# (仮称) ニトリ仙台 DC 新築工事

## 環境影響評価方法書に対する指摘事項への対応について

令和 4 年 3 月

株式会社 ニトリ

図 2-1(1) 関係地域の範囲

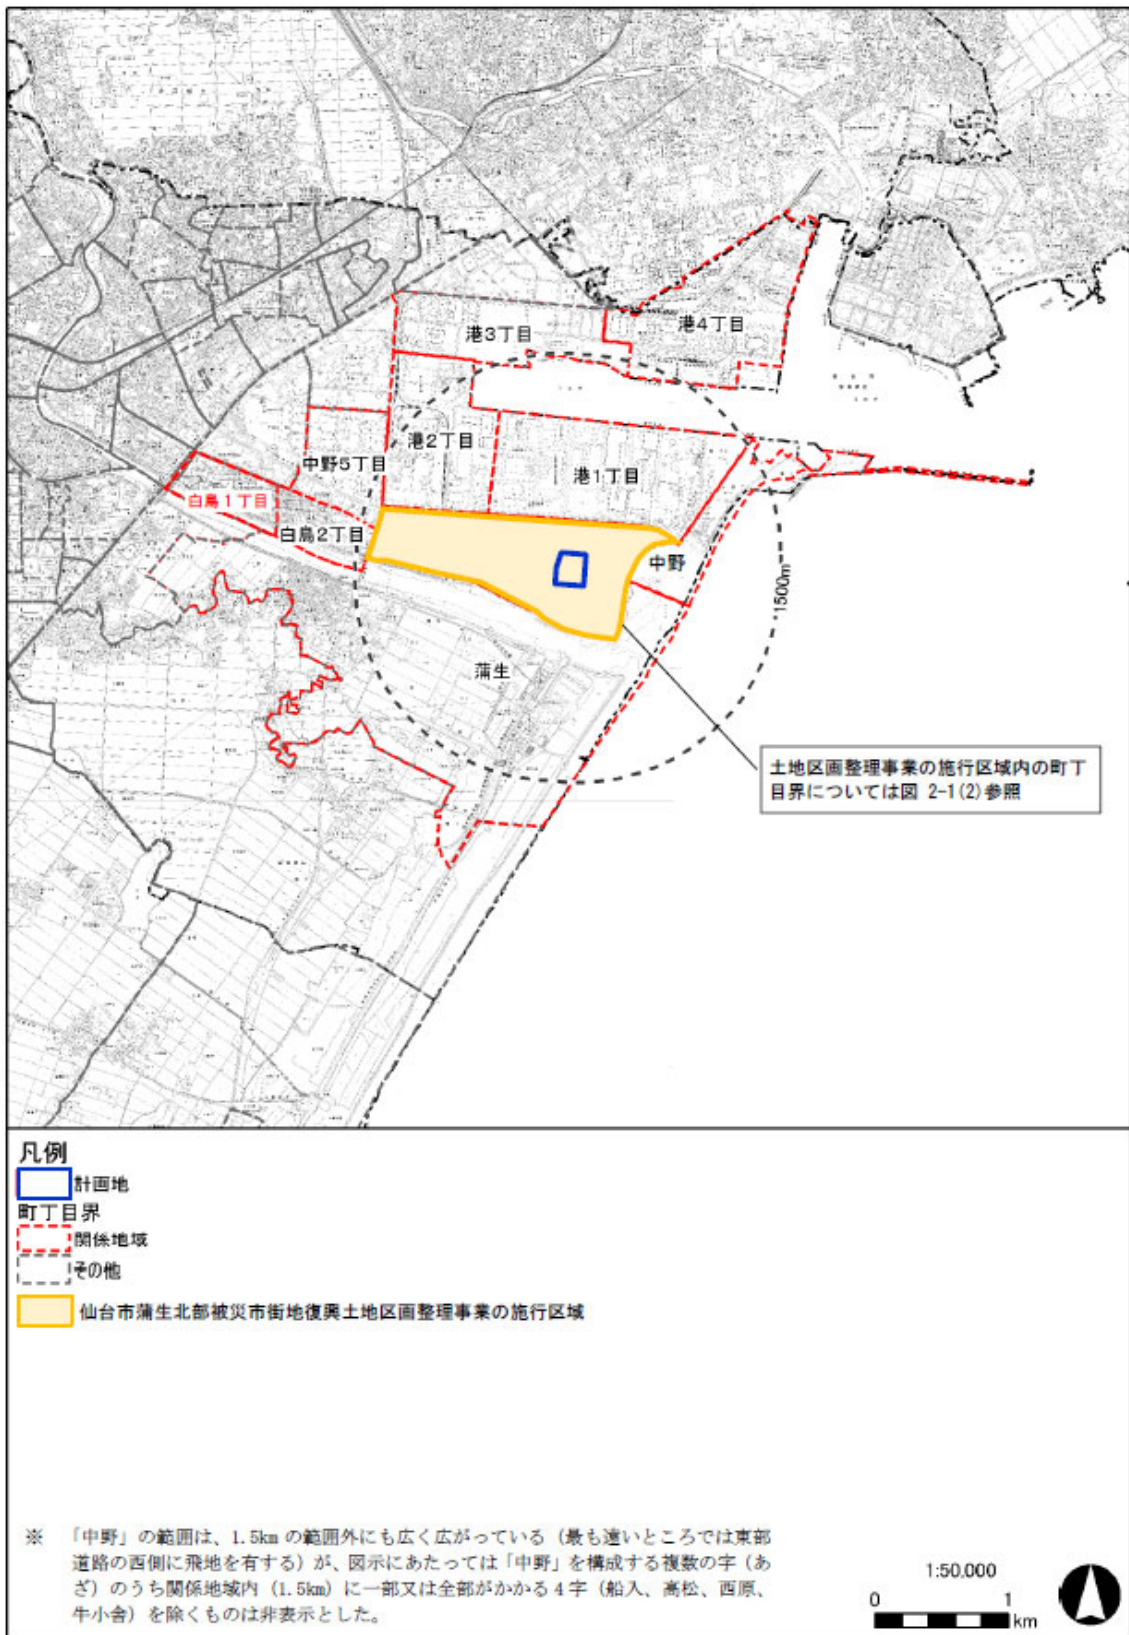
No.	指摘事項	対応方針	備考
1	<p>工事中及び供用後における資材等の運搬に係る大気質の影響に関し、計画地から西側に伸びる車両ルートが設定されているが、環境影響を受ける可能性がある「関係地域」として住宅地である白鳥2丁目が含まれるものの、同じ住宅地である隣の白鳥1丁目が含まれていない。白鳥1丁目については、仙台東部道路や高砂駅蒲生線の交差点等が近接しており、窒素酸化物のバックグラウンドが高いと考えられるため、関係地域に含め、調査すべきではないか。</p> <p>調査を実施する場合には、白鳥1丁目に自治体等モニタリングサイトがあるので当該データを活用することにより、常時自己評価が可能になるのではないかと考える。</p>	<p>方法書では、関係地域の範囲の設定にあたって、影響圏（1.5km）との重なりから白鳥2丁目のみを含めている。一方、大気環境の調査・予測地点の設定にあたっては、白鳥1・2丁目を最寄りの1つのまとまった集落とみなし、当該集落を代表する地点として、AR-3地点を設定している。</p> <p>白鳥1丁目の西端で、南北方向の幹線道路（仙台東部道路等）に極近接する場所では、ご指摘のとおり高濃度となる可能性があるが、当該場所は、現状の一般交通量が多く本事業の寄与は相対的に小さくなることから、調査・予測地点の対象とはしていない。</p> <p>しかしながら、ご指摘の白鳥1丁目の自治体等モニタリングサイト（中野測定局）のデータも活用しながら、環境影響評価を実施する。</p> <p>以上を踏まえ、ご指摘の「関係地域」については、まとまった集落としてみなが分かるよう、白鳥1丁目も関係地域に含めることとする。</p> <p>また、白鳥1丁目・2丁目の沿道を代表する地点としてAR-3地点を設定していることが分かるよう、準備書に示す。</p>	<p>方法書からの変更点1</p> <p>方法書 p2-2～p2-3、p4-8</p>
2	<p>工事中及び供用後における資材等の運搬に係る大気質の予測において窒素酸化物やPM2.5の「長期（年間）平均濃度」を算出する」とあるが、日平均値や1時間平均値などの短期濃度の評価も行い、日平均値が環境基準を超えないよう配慮すべきではないか。</p>	<p>予測評価の具体的な方法として、「道路環境影響評価の技術手法」（国土技術政策総合研究所）に示される予測手法で、年間平均値を算出し、評価にあたっては年間平均値を日平均値（年間98%値等）に換算して環境基準と比較し評価する。方法書での表現がわかりにくかったことから、表現を修正する。</p> <p>なお、方法書 p4-11 記載のとおり、</p>	<p>方法書からの変更点2</p> <p>方法書 p4-11</p>

※「白鳥1丁目」を追加した。

図 4.2-3 調査地点 (動物)

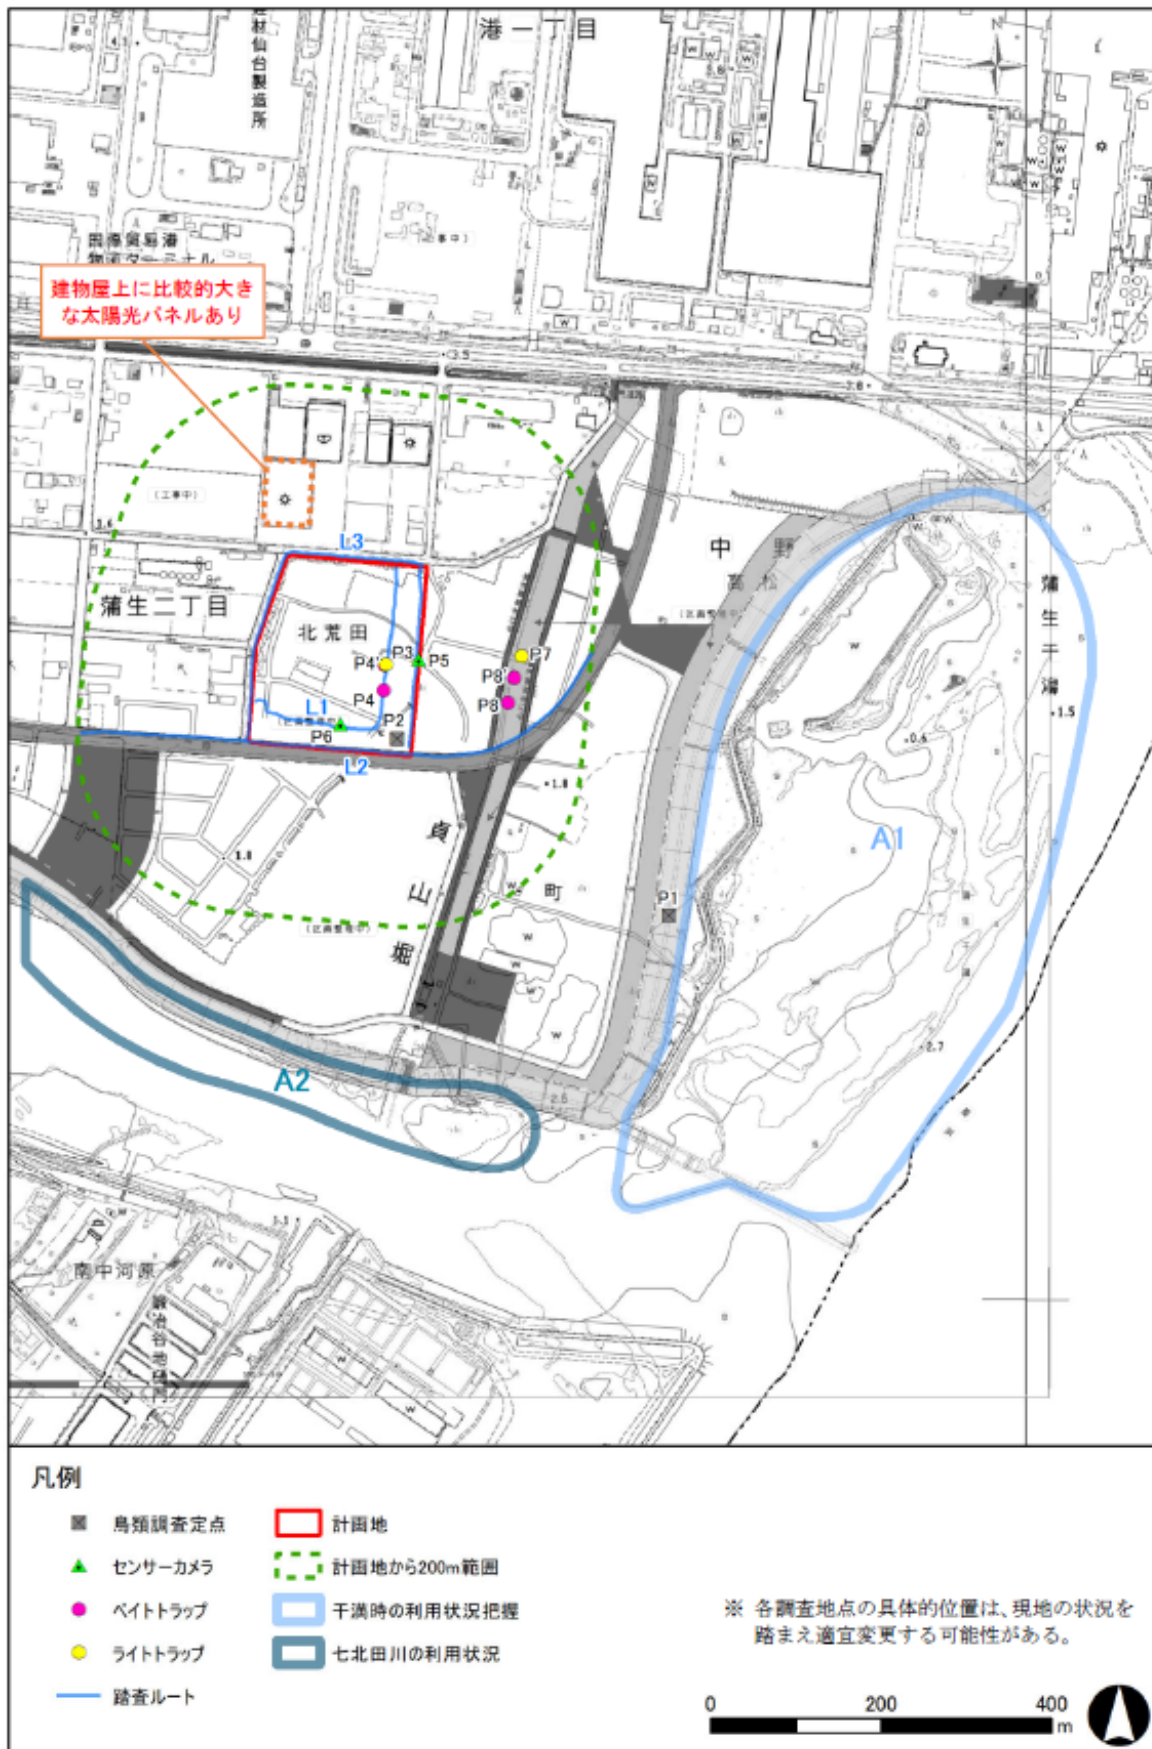
No.	指摘事項	対応方針	備考
1	<p>蒲生干潟は、水鳥の貴重な生息地であり、蒲生を守る会や蒲生干潟自然再生協議会なども設立されているため、蒲生干潟を保護している市民への十分な対応と配慮が必要である。そのため、太陽光パネルの鳥類への影響の調査は非常に重要であるが、調査範囲が曖昧である。上空を飛行する鳥類の視野に入れば、近づいてくる可能性があるため、科学的かつ定量的に広く調査範囲を定め、鳥類の利用状況の調査を行うことを求める。また、周囲の他の建物での太陽光パネルの有無や、その影響の有無についても、調査されると望ましい。</p>	<p>動物の調査範囲は、直接的な影響範囲（計画地から200m）に加えて、特に鳥類について、蒲生干潟や七北田川が重要な生息地であることを踏まえ、蒲生干潟や七北田川の利用状況や計画地付近との往来についても把握できる調査範囲・地点とした。</p> <p>鳥類への太陽光パネルの影響（知覚や行動）については未解明な部分が多く、調査範囲の科学的根拠を示すことが困難であるため、調査地点から視認できる範囲を可能な限り広く把握する。具体的には、A1（蒲生干潟）・A2（七北田川河口）に加え、防潮堤上の見通しがきく場所に定点（鳥類調査定点P1）を設定しており、また、計画地北側（50～100m）に隣接する建物屋上には太陽光パネル（50m四方）が設置されているため、当該建物及びその周辺の上空も含めて調査する。また、上記の隣接パネルも含め、計画地周辺における太陽光パネルの分布を航空写真等から把握する。計画地に隣接するパネルについては、建物所有者等への簡単なヒアリング（過去の衝突事例、糞等の状況）を試みる。これらの情報と現地調査結果を照らし合わせて、太陽パネルの影響に関する予測・評価を行う。</p>	<p>方法書からの変更点6</p>

※太陽光パネルをもつ建物の位置を明示した。

図 4.2-1 調査予測地点 (大気質)

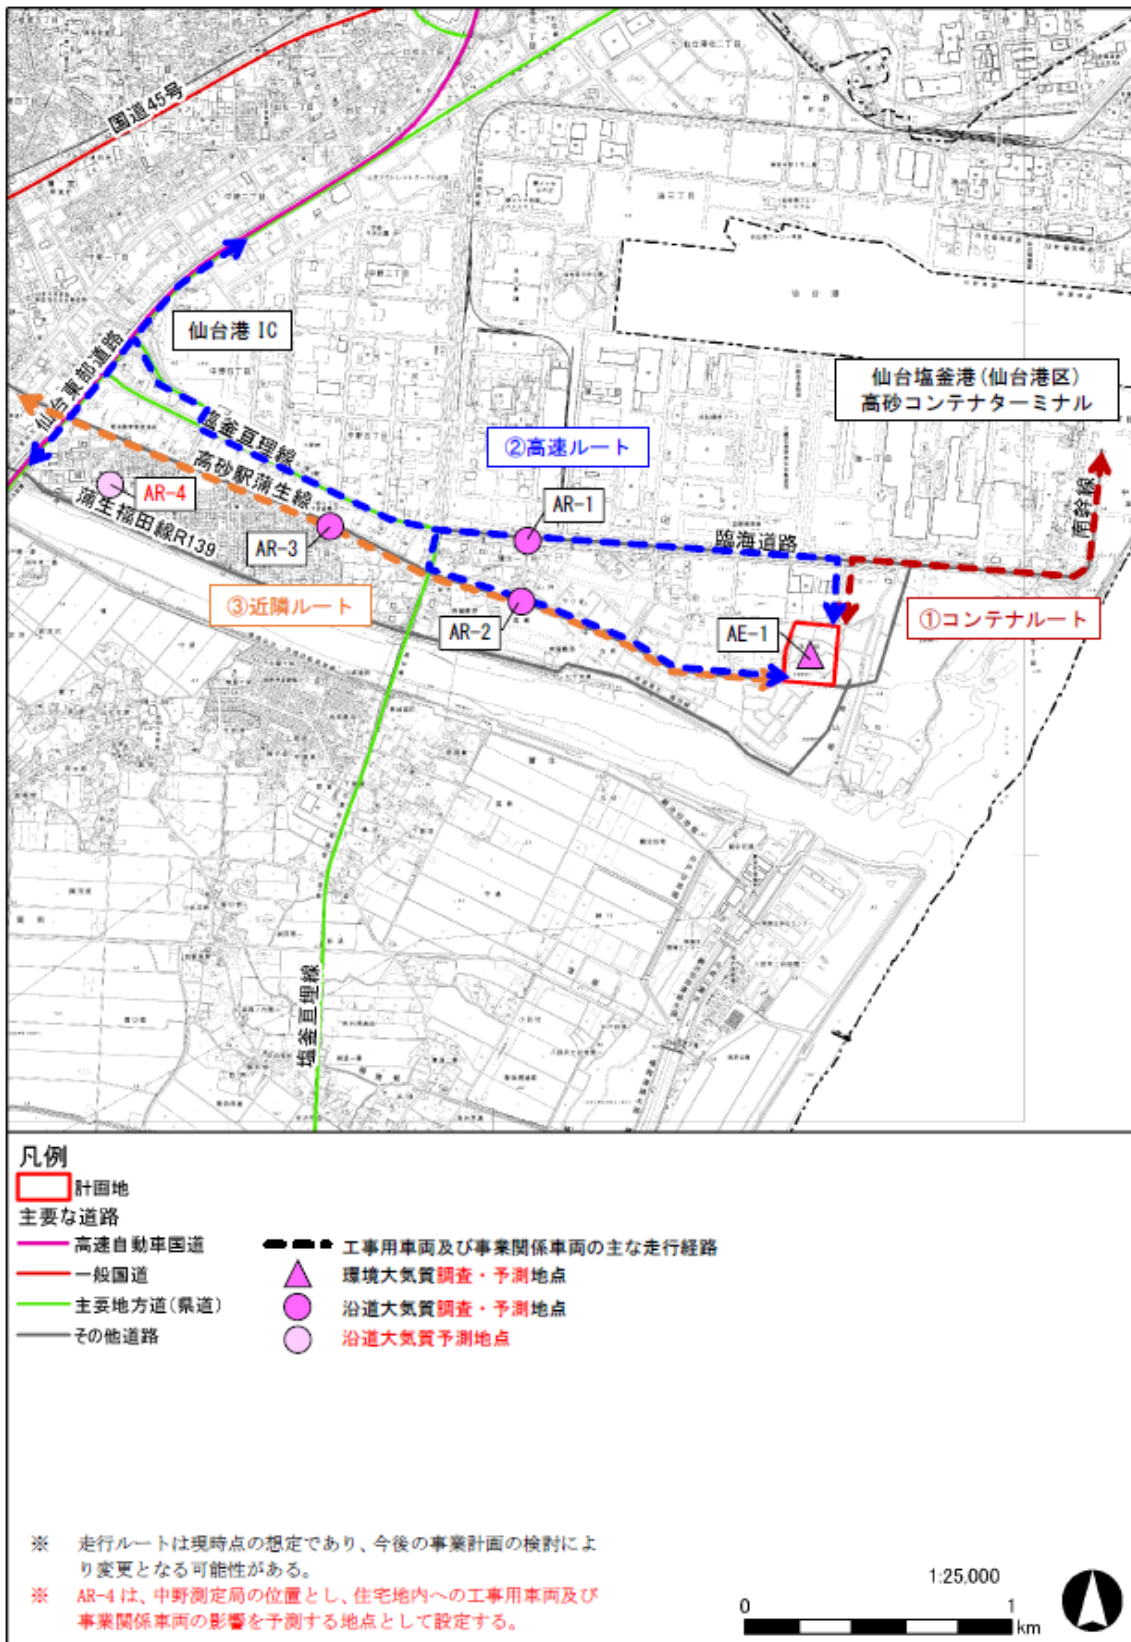
No.	指摘事項	対応方針	備考
1	<p>「自治体等モニタリングサイト（中野測定局）のデータも活用しながら」とあるが、どのように活用する予定なのか。</p> <p>モニタリングサイトの付近が特に高濃度になると考えられるため、その地点で予測を行ってほしい。そうすれば、事後の予測結果の検証として、予測結果と測定局のデータを比較することができる。なお、現地調査地点としての追加ではなく、予測地点としての追加を求める意見である。</p>	<p>方法書で中野測定局データを既存資料調査の対象としており、現地調査結果と比較する等してデータを整理する。</p> <p>中野測定局は沿道から住宅地内に入った場所にある一般局である。沿道大気質の予測地点としては現地調査地点（AR-3）とし、住宅地内の影響を予測する地点としては、新たに予測地点（AR-4）を中野測定局に設定する。</p> <p>同局のモニタリング結果は、同地点で予測する際のバックグラウンド値として活用するとともに、ご指摘を踏まえ、工事中及び供用時における事後調査において、同地点の予測結果の検証にも活用する。</p>	<p>方法書 p4-8</p> <p>方法書からの変更点 8</p>

予測地点は、現地調査地点のうち、工事用車両の主要な走行経路上の3地点（AR-1、AR-2、AR-3）及び住宅地内の1地点（AR-4）とする。予測高さは、地上1.5mを基本とする。
